Rantakylän uimahallin esteettömyyskartointus 7. ja 9.3.2023

Henna Karhapää (FT, ESKEH)
Joensuun Setlementti ry

- Rantakylän uimahallin esteettömyyskartoitus toteutettiin 7. ja 9. maaliskuuta 2023.
- Sää kartoituksen aikaan: aurinkoinen pakkasilma (-12 C).
- Kohteesta on pyydetty kartoitus osana rakennuksen peruskorjausta.
- Kartoituksen toteutti Invalidiliiton valtuuttama esteettömyyskartoittaja Henna Karhapää.

3. Kyltit ja opasteet

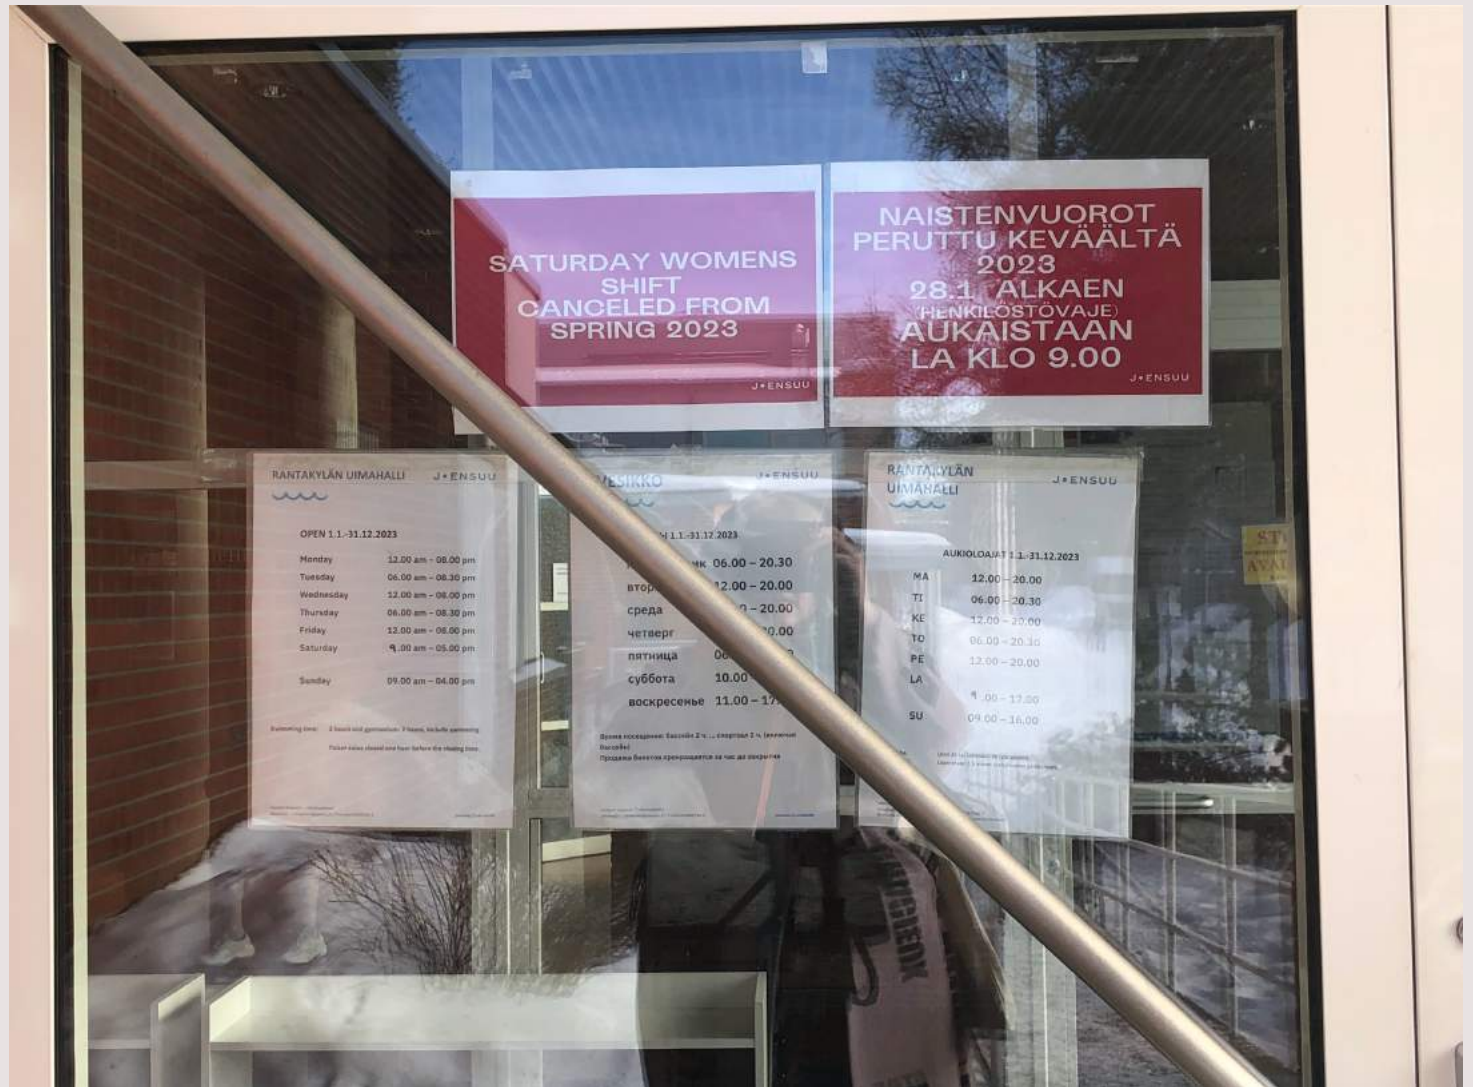
- Ulko-ovessa on tulosteena aukioloajat, mutta niiden kirjasin on pienikokoinen ja ovesta heijastuva valo vaikeuttaa tulosteen luettavuutta. Poikkipuolinen kaide estää myös tulosteen luettavuutta.
- Suositellaan mattapintaista ja suurikokoisempaa infoa aukioloajoista.

3. Kyltit ja opasteet

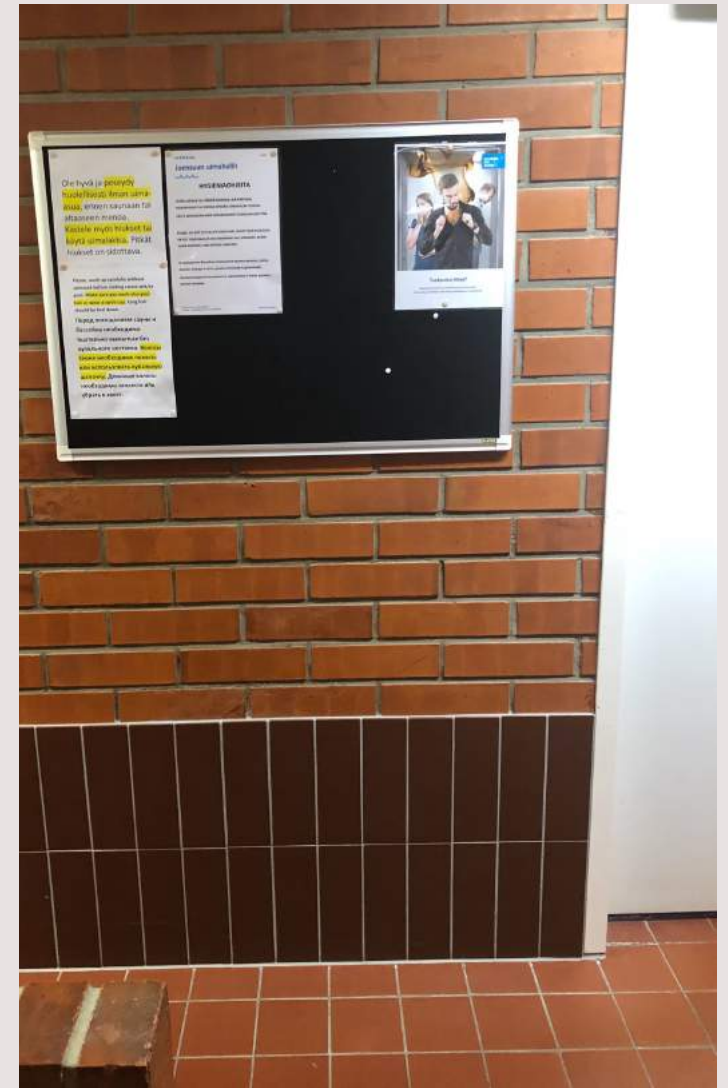
- Sisääntuloaulassa on ilmoitustaulu (keskikohdan korkeus lattiasta 1500 mm); se erottuu tummuuskontrastina taustastaan ja sen ääreen pääsee helposti myös pyörällisillä apuvälineillä.
- Ilmoitustaulun yläpuolella on kyltti "Kiinteistössä defibrillaattori". Kyltin voisi sijoittaa alemmaksi, jotta se näkyisi selkeämmin. Kyltissä on hyvä tummuuskontrasti.
- Oikeanpuoleisessa kuvassa naisten puolen ilmoitustaulu, jonka luo on esteetön kulku.

3. Kyltit ja opasteet

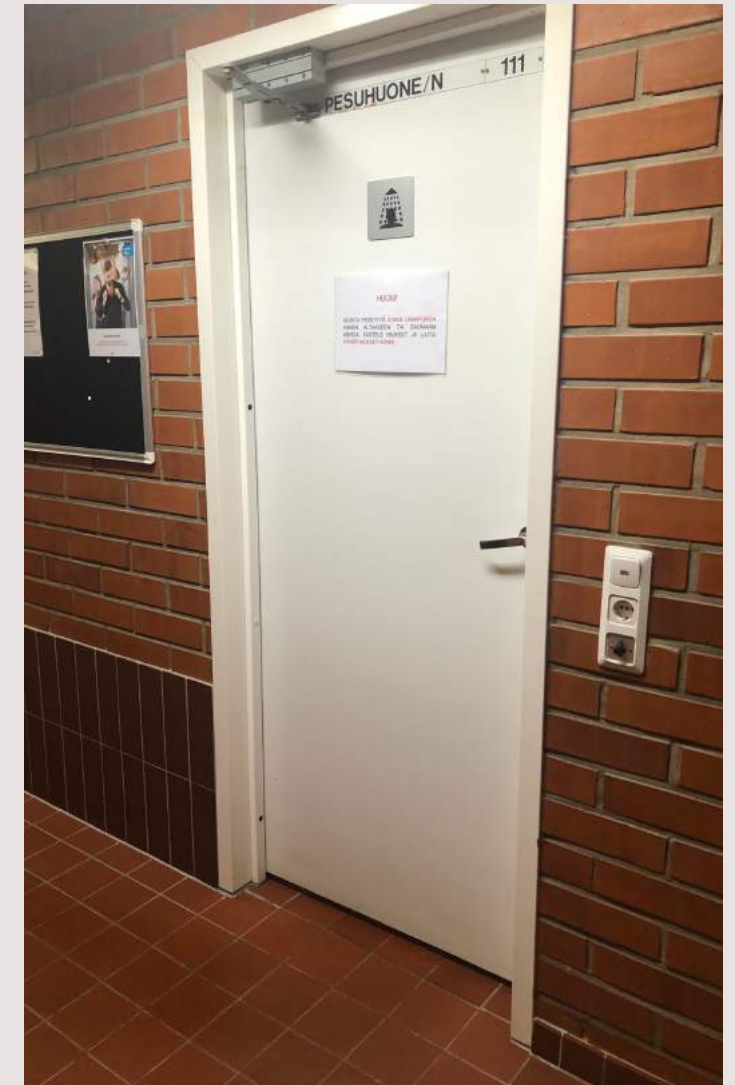
- Kyltit, joilla pukuhuoneet on merkitty ovat korkealla ja "NAISET"-kyltti erottuu huonosti, koska sen eteen on laitettu juoma-automaatti.
- Kylteissä on kuitenkin kuvasymboli, joka helpottaa niiden ymmärtämistä.
- Metallinen kyltti muodostaa hyvän tummuuskontrastin tiiliseinän kanssa.

6. Ulko-ovi ja ulkoeteinen

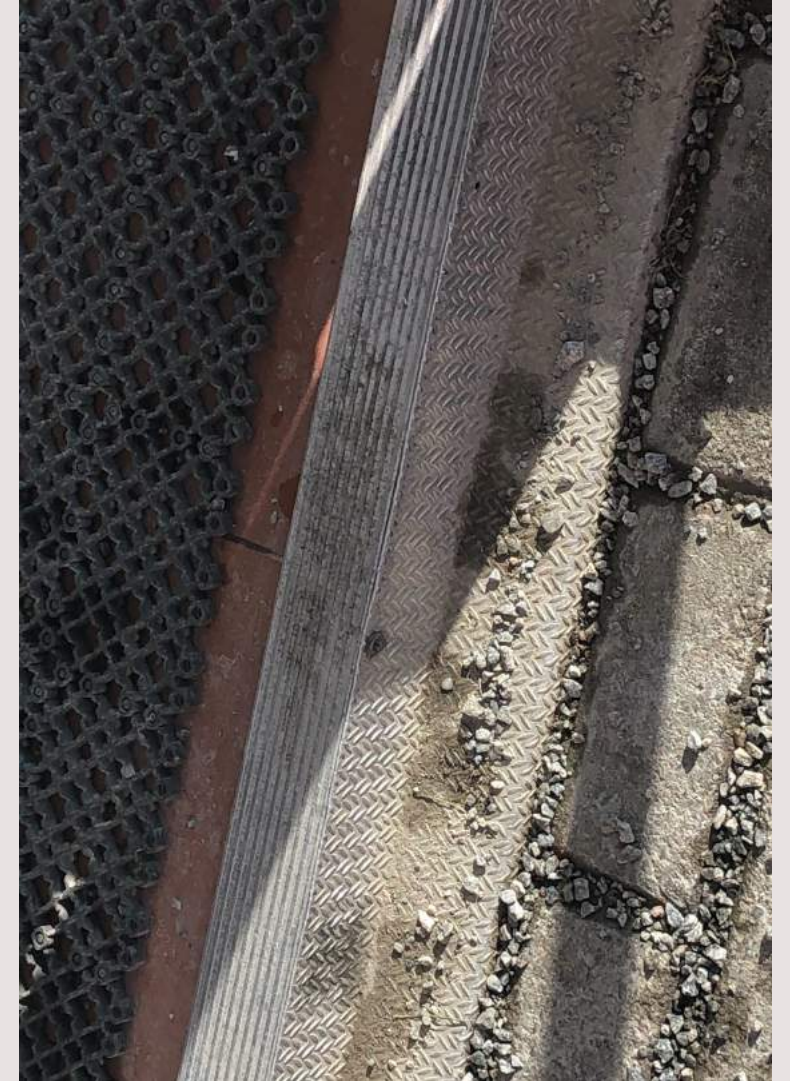
- Sisäänkäynti on rakennuksen sivussa ja se voi olla vaikea havaita uusille kävijöille (kts. Kyltit ja opasteet -osio). Luiskalle päästessä sisäänkäynti on helposti havaittava tummuuskontrastina taustastaan.
- Sisäänkäynti on katettu, mutta katoksessa ei ole erillistä valaistusta. Valaistus tulee sivussa olevista pyöreistä valaisimista, jotka voivat luoda katvealueita.
- Ulko-oven edessä on tasanne. Tasanteen luona olevan pylvään ja ulko-oven välinen matka on 1920 mm, mikä riittää pyörällisillä apuvälineillä kulkevan kääntymiseen tilassa (aiemmin tässä raportissa on suositeltu pylvään merkitsemistä huomioteipillä sekä huomioitu tasanteen luona olevan jalkagrillin aiheuttavan kompastumisvaaran).

6. Ulko-ovi ja ulkoeteinen

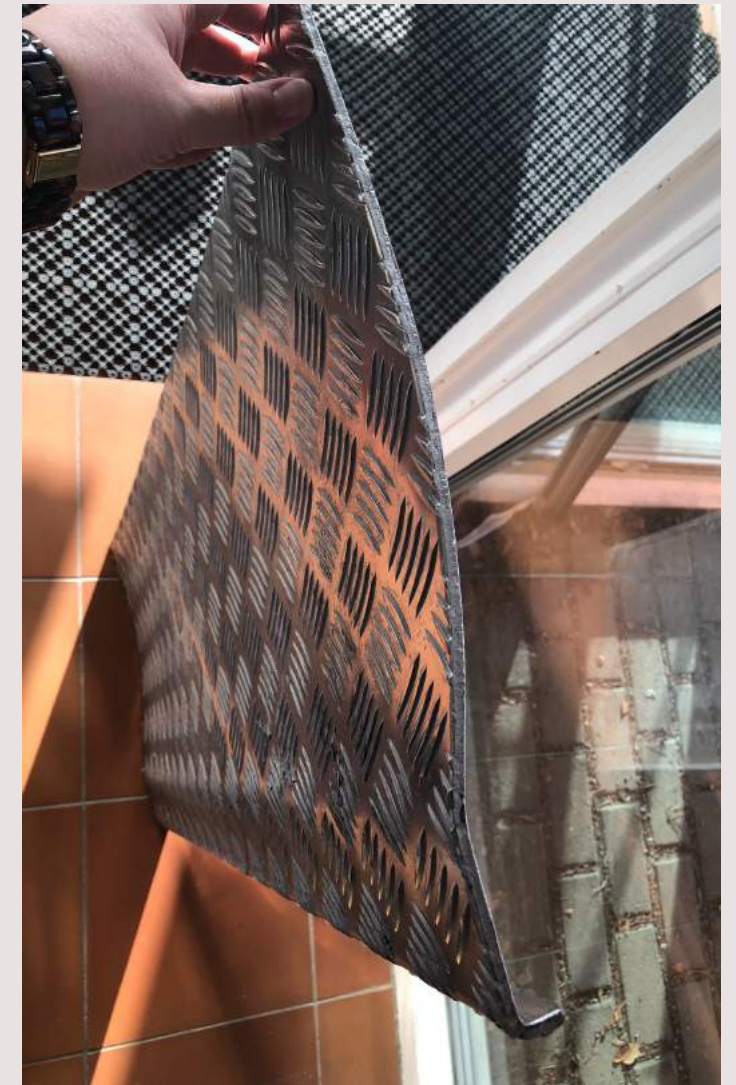
- Siirrettävä luiska on raskas ja toimintarajoitteisella henkilöllä tulee olla avustaja, jotta luiskaa saa asetettua kohdalleen. Asiakaspalvelutiskiltä ei näy selkeästi ulko-ovelle, jos joku tarvitsee apua sisäänpääsemisessä. Ovipainike ja kiinteä luiska helpottaisi kulkua ulko-ovesta.
- Metallinen luiska on myös vääntynyt ja sen reunat ovat terävät.

9. Aula ja asiakaspalvelutiski

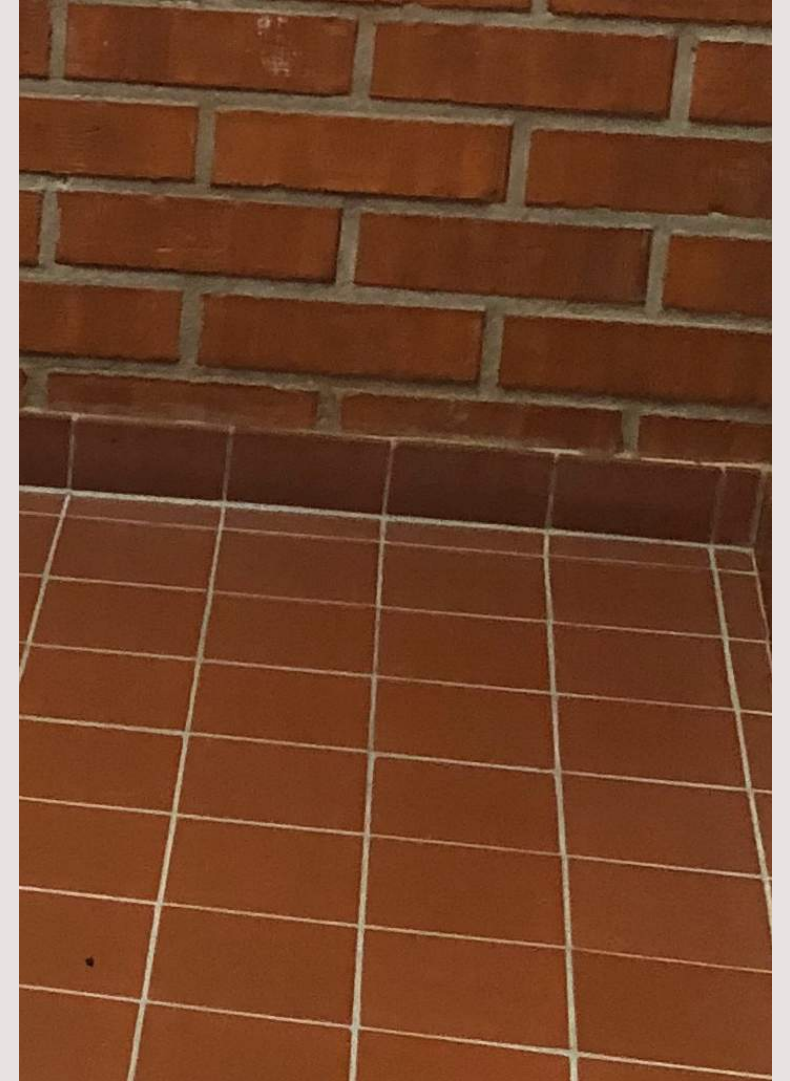
- Asiakaspalvelutiski ja sitä ympäröivä lasiseinäinen koppi erottuvat tummuuskontrastina punaisesta taustasta.
- Tiskin leveydeltä (3320 mm) kulkee asiointitaso, joka on 895 mm korkeudella. Sen syvyys on 130 mm.
- Asiointitasossa on koukku kepillle tai käsilaukulle, mutta se on rikki.
- Kopin lasiseinistä heijastui valoa häiritsevästi kartoituksen aikana, mikä voi haitata asiointia tiskillä.
- Lasiseinään on kiinnitetty useita erilaisia paperilappuja, joita on vaikea hahmottaa ja lukea pienen fontin takia. Suositellaan yhtenäisiä ja helpommin havaittavia tekstejä (kts. Kyltit ja opasteet).
- Asiakaspalvelukoppiin mahtuu 2 työntekijää, mutta koppi on melko ahdas ja siinä on vaikea liikkua esteettömästi.

10. Kulku sisätiloissa

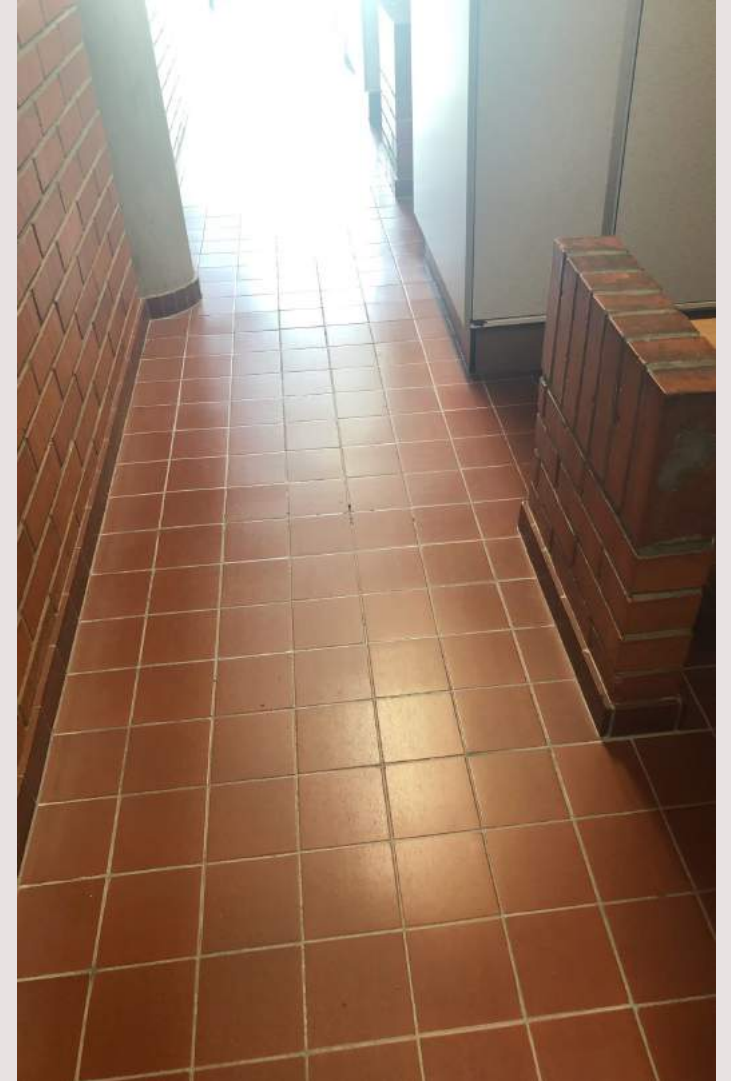
- Kuvat havainnollistavat pukuhuoneiden kulkureittien kapeutta sekä huonoa tummuuskontrastia lattian ja seinän välillä.

10. Kulku sisätiloissa

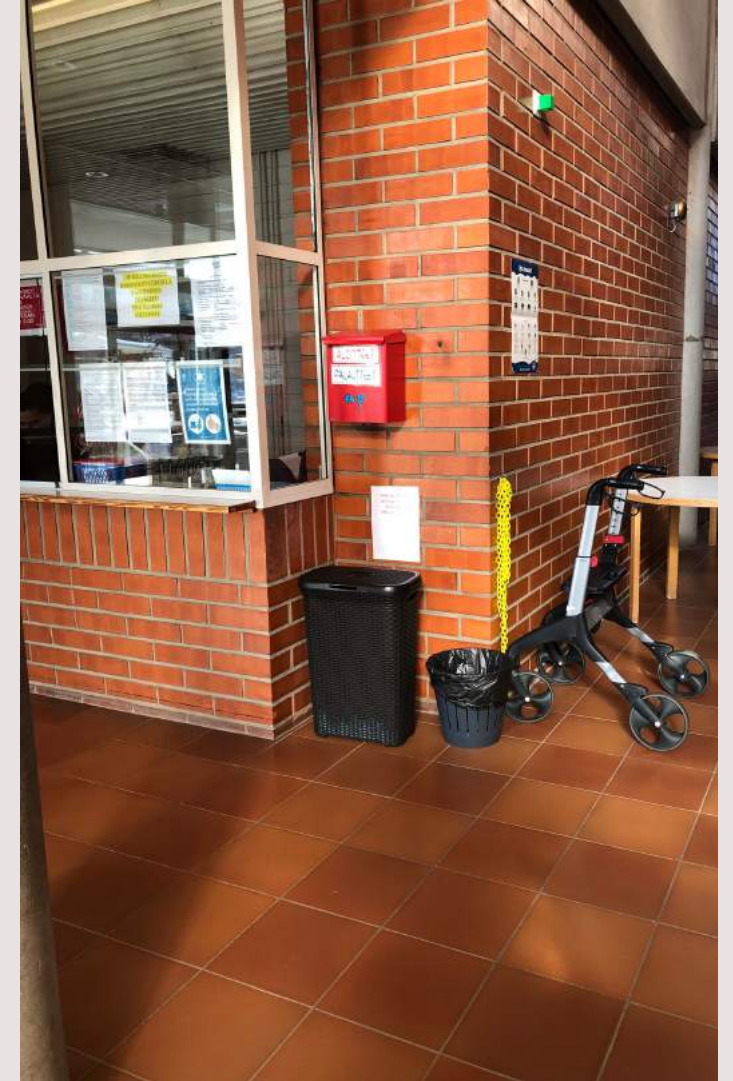
- Vasemmanpuoleisessa kuvassa on käytävä, joka on henkilökunnan käytössä: käytävä kulkee asiakaspalvelupisteeltä uima-alueelle. Käytävä on kapea ja kahden ihmisen on väistettävä kohdatessaan.
- Oikeanpuolinen kuva havainnollistaa aulatilassa olevia avoimia roskakoreja. Roskakori(t) olisi hyvä kiinnittää seinään, jotta ne eivät aiheuta kompastumisvaaraa.

10. Kulku sisätiloissa: portaat

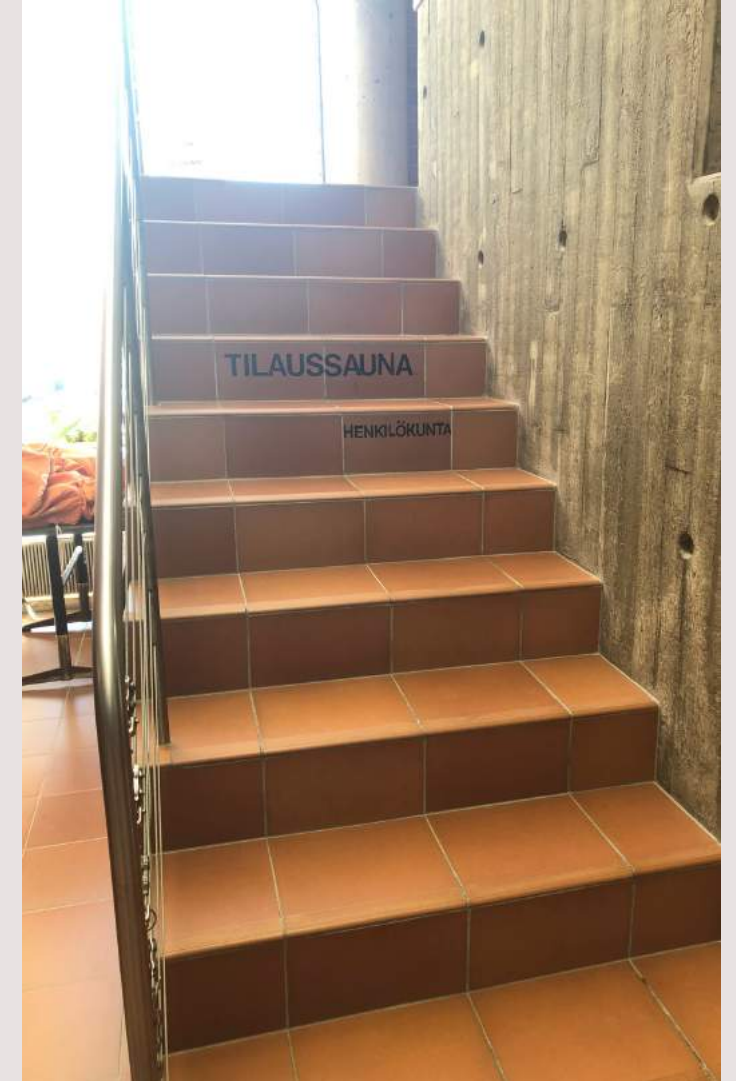
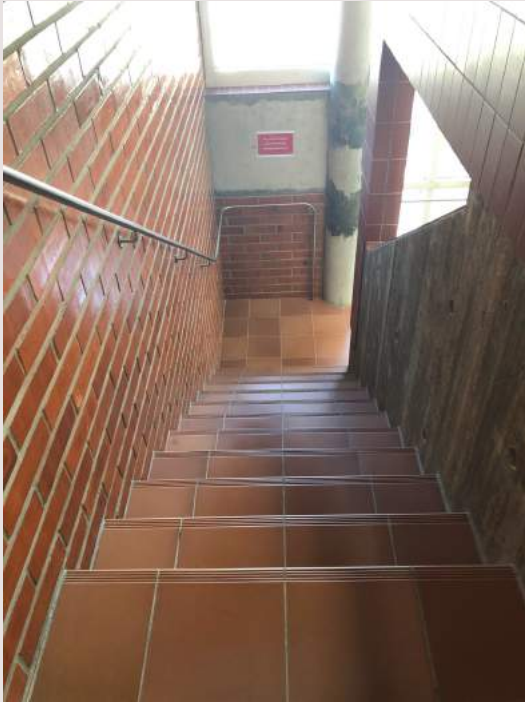
- Portaات ovat samaa punaista laattaa kuin aulan lattiassa. Ne voivat olla liukkaat kosteana ja märkänä.
- Portaiden etureunassa on kontrastiraidat, jotka auttavat reunan hahmottamista.
- Portaات ovat suositusten mukaan suorat ja umpinaiset.
- Portaiden alku- ja loppupäässä ei ole huomioaluetta (kriteeri huomioalueen syvyydelle 600 mm).
- Askelmat ovat tasaiset ja yhden askelman korkeus on 150 mm (kriteeri alle 160 mm). Portaan askelman etenemä on 270 mm (kriteeri enemmän kuin 300 mm). Portaiden leveys on 1050 mm (yläkertaan menevät portaات ovat hieman kapeammat; 950 mm). Ihmisten voi olla ahdasta kohdata toisensa portaissa.

10. Kulku sisätiloissa: portaat

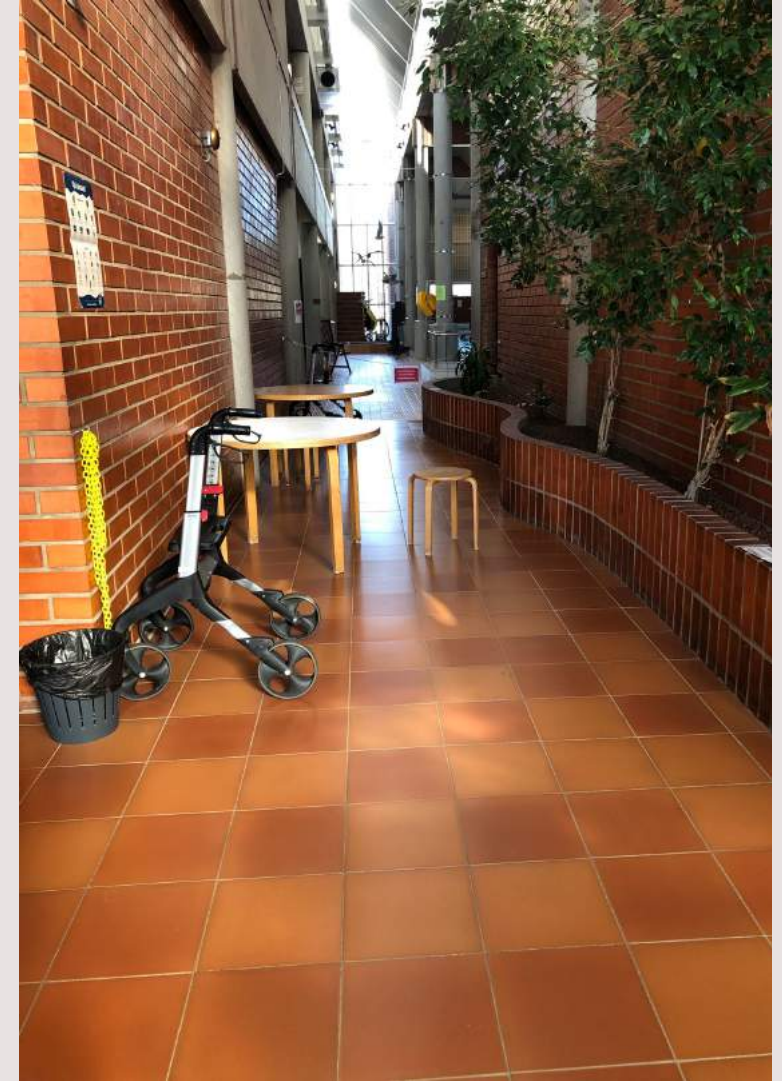
- Käsijohde jatkuu portaiden matkan, mutta sen olisi hyvä ulottua myös portaiden alku- ja loppupään yli (300 mm). Pään tulisi olla pyöristetty, jotta siitä saisi hyvän otteen.
- Käsijohteen korkeus lattiasta on 1000 mm (kriteeri 700 mm ja 900 mm).
- Käsijohteen halkaisija on 25 mm (suositus 25-40 mm).
- Käsijohteen etäisyys seinästä on kriteerin mukainen 45 mm.
